東京電力福島第一原子力発電所 1号機ペDESTALの状況を踏まえた対応について

原子力規制庁
東京電力福島第一原子力発電所事故対策室

令和5年11月17日

1号機ペDESTAL損傷状況を踏まえた原子炉建屋への影響確認

○極端な想定における評価(指示事項③)の評価状況を踏まえた検討)

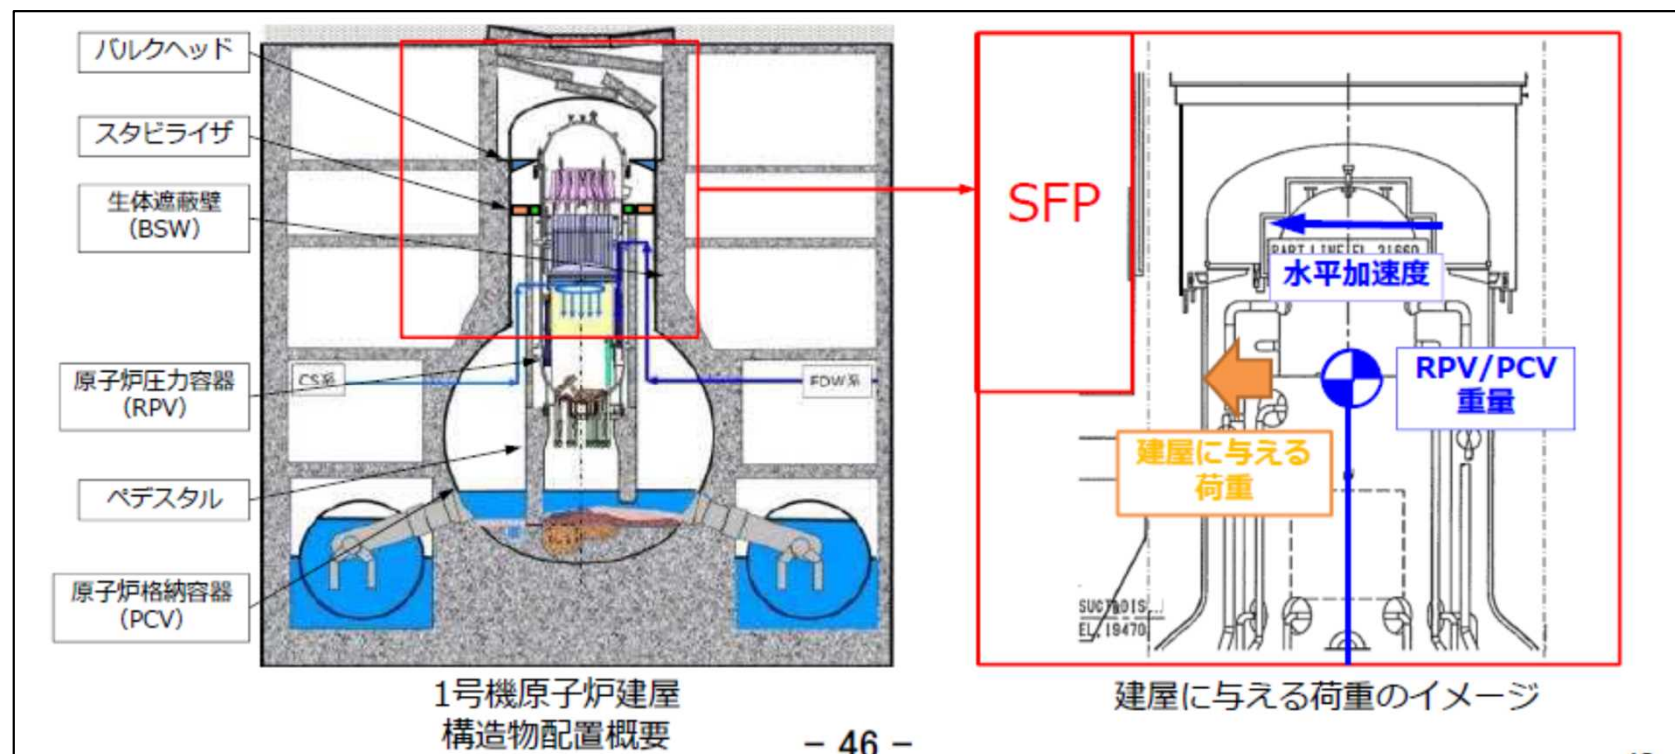
- OPCV、RPVの構造上の影響について東京電力の評価の妥当性を確認することは難しかったため、ペDESTALの損傷によりRPVが転倒するという極端な仮定を行った場合の原子炉建屋への影響を検討した。
 - 具体的には、RPV、BSW、PCVが一体となって原子炉建屋へと転倒し、水平荷重もしくは原子炉建屋への直接の衝突が起きるといった極端な想定においても、原子炉建屋の構造健全性は維持されることを確認した。
- ▼
- 極端な仮定においても原子炉建屋が維持されるため、(仮に格納容器から放射性物質が放出される場合の)放出経路は格納容器の開口となり、指示事項①に対して示された環境への影響評価(敷地境界における実効線量 0.04mSv/事象)が保守的であり最大のものであることを改めて確認。
 - 極端な仮定においてもSFPを含む原子炉建屋の構造健全性は維持されるため、使用済燃料の外的損傷やSFPからの水抜けは考えられず、使用済燃料による環境への影響はない。

図1. 評価モデルのイメージ

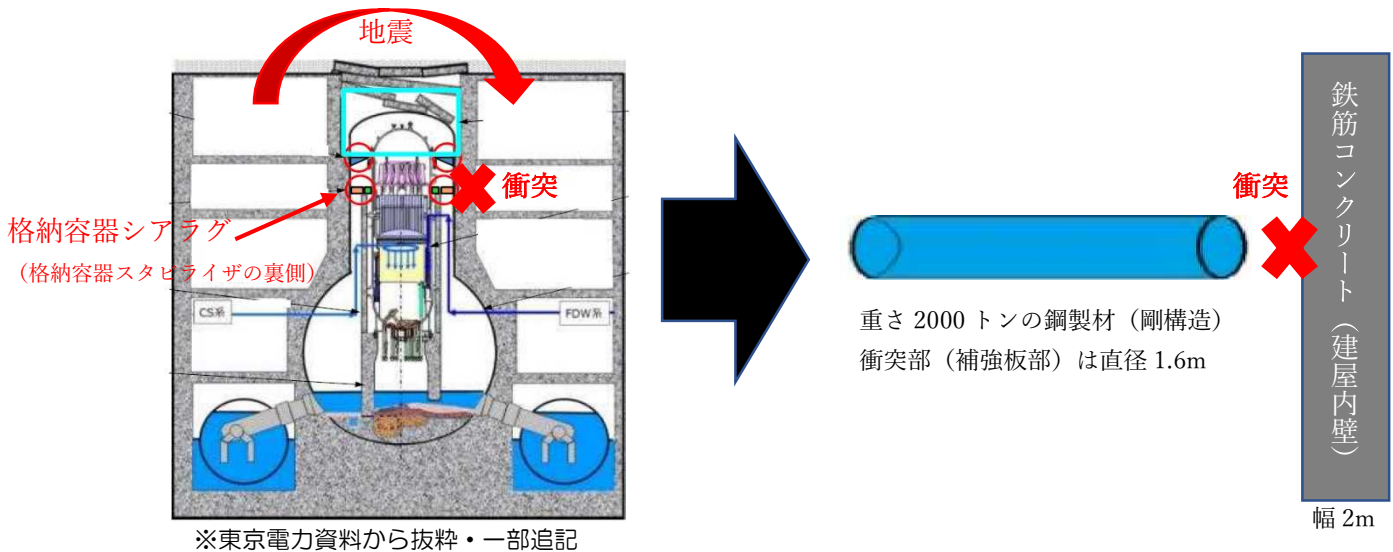
評価内容：原子炉建屋に、転倒等したRPV、BSW、PCV(合計約2000トン)が、地震時の加速度を考慮した速度で衝突した場合に、原子炉建屋内壁(厚さ約2m)を貫通するかどうか、裏面剥離するかどうかを評価した。

具体的には、衝突物はペDESTALの損傷部より上部のRPV、BSW、PCVの質量を持った鋼製材（剛構造）と、衝突面積は格納容器上部で原子炉建屋と接続している格納容器シアラグの補強板1枚の面積と、それぞれモデル化し、それが地震により原子炉建屋内壁の鉄筋コンクリートに衝突するとして評価を実施した。

評価結果：衝突時の貫通限界厚さは約0.54mで、裏面剥離限界厚さは約1.2mとなった。よって、衝突部の原子炉建屋内壁(厚さ約2m)は貫通や裏面剥離することなく、建屋の機能に有意な影響はない。

貫通限界厚さ	裏面剥離限界厚さ	(参考) 原子炉建屋内壁の厚さ
約 54cm	約 118cm	約 200cm
